Nasz znak: ZP.271.1.1.2025

Dotyczy: postępowania o udzielenie zamówienia w trybie podstawowym na podstawie art 275 pkt 1 dla zadania pn. **„PRZEBUDOWA I ROZBUDOWA BUDYNKU PUBLICZNEJ SZKOŁY PODSTAWOWEJ STANISZCZE WIELKIE - KOLONOWSKIE 3 IM. JANA PAWŁA II” ORAZ „BUDOWA PASYWNEGO BUDYNKU ODDZIAŁU PRZEDSZKOLNEGO PRZY PSP STANISZCZE WIELKIE - KOLONOWSKIE”**
znak: ZP.271.1.1.2025

Pytania dotyczące przebudowy szkoły podstawowej.

NR ARKUSZA
A/01a

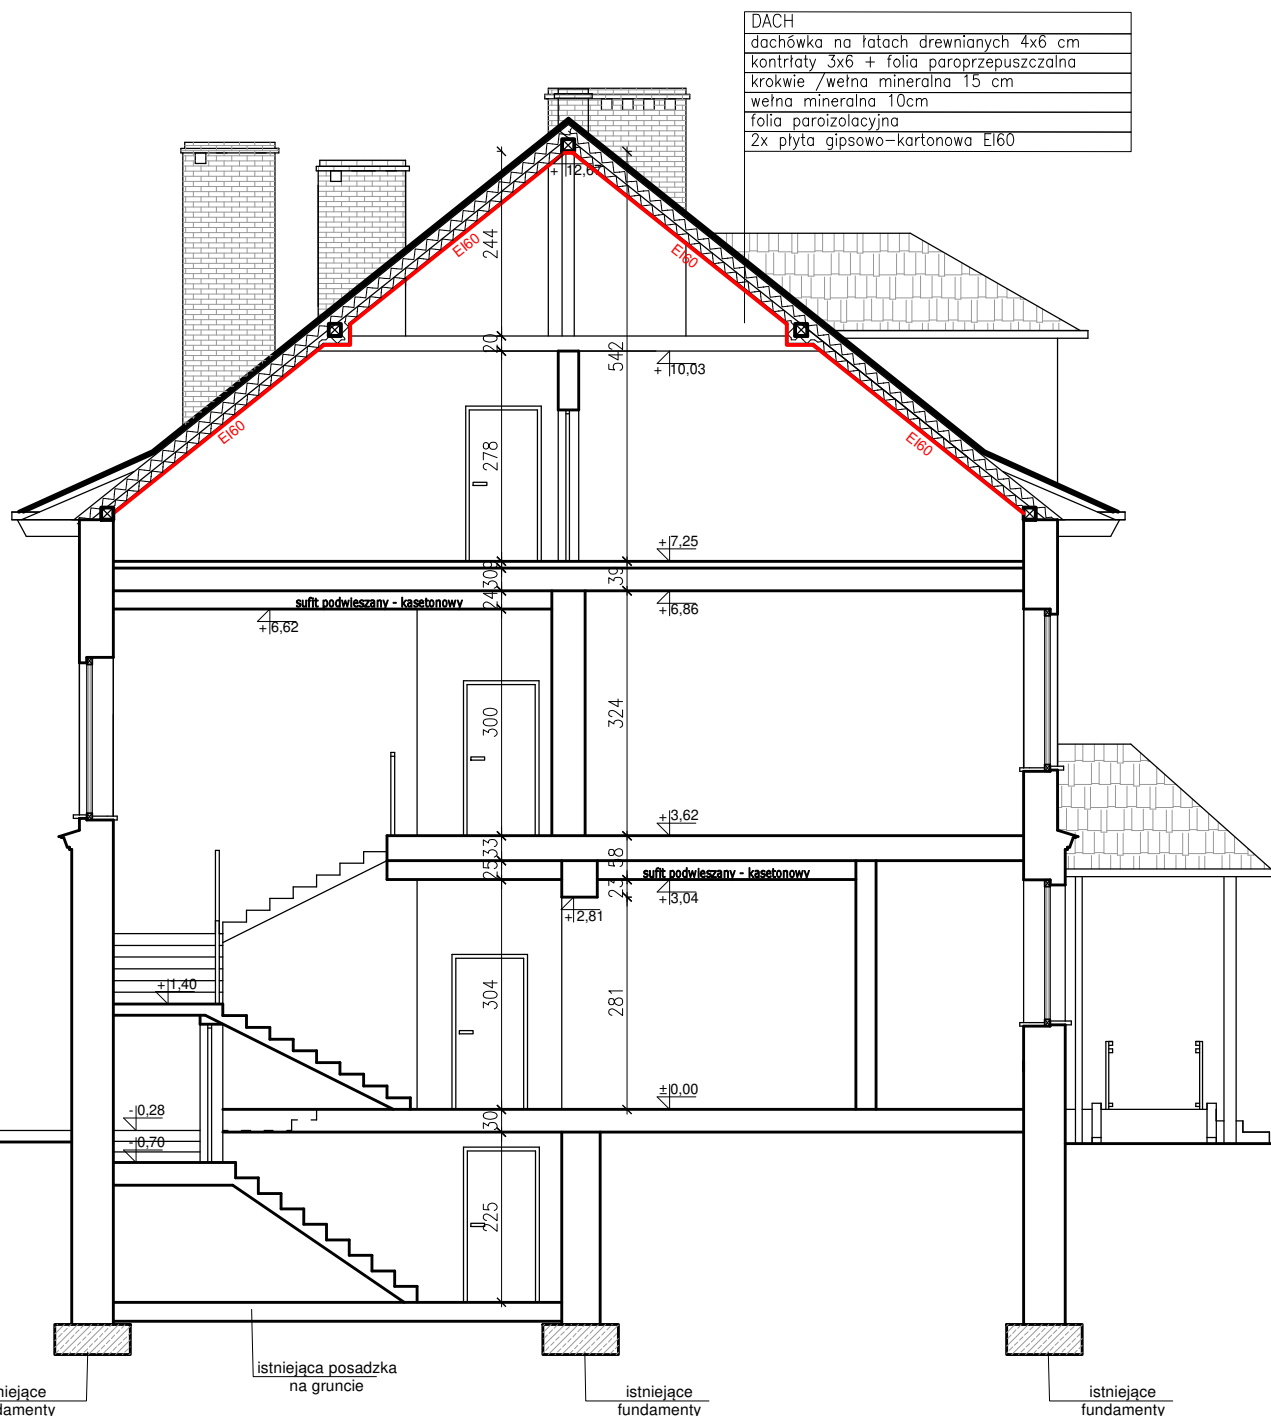
W projekcie dotyczącym przebudowy szkoły brak jest przekroju przez budynek , czy zamawiający może uzupełnić projekt o ten rysunek?

W załączeniu przekrój budynku szkoły.
